Mazowieckie Centrum Rehabilitacji „STOCER” Sp. z o.o.

Dotyczy postępowania o udzielenie zamówienia publicznego prowadzonego **w trybie przetargu nieograniczonego** o szacunkowej wartości **powyżej progu**. Na wykonanie roboty budowlanej dla nw. zadania: **„Rozbudowa, przebudowa i modernizacja budynku szpitala przy ul. Barskiej 16/20 w Warszawie”**. **Znak sprawy – PN 95/2023.**

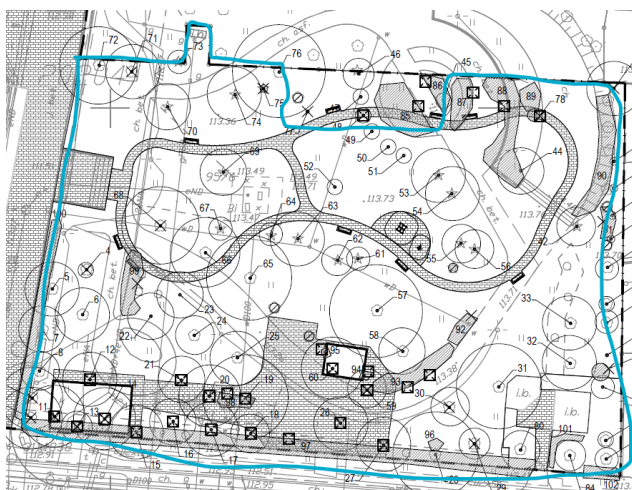
*Prosimy o przekazanie dokumentacji powykonawczej lub wykonawczej dotyczącej wykonania instalacji kolektorów słonecznych na budynkach A i A'.*

**Odpowiedź:** Zamawiający zmodyfikował Zał. Nr 1 SWZ -OPZ. Został dodany ZAŁ. 13 do OPZ -Dokumentacja archiwalna, w tym Kolektory słoneczne
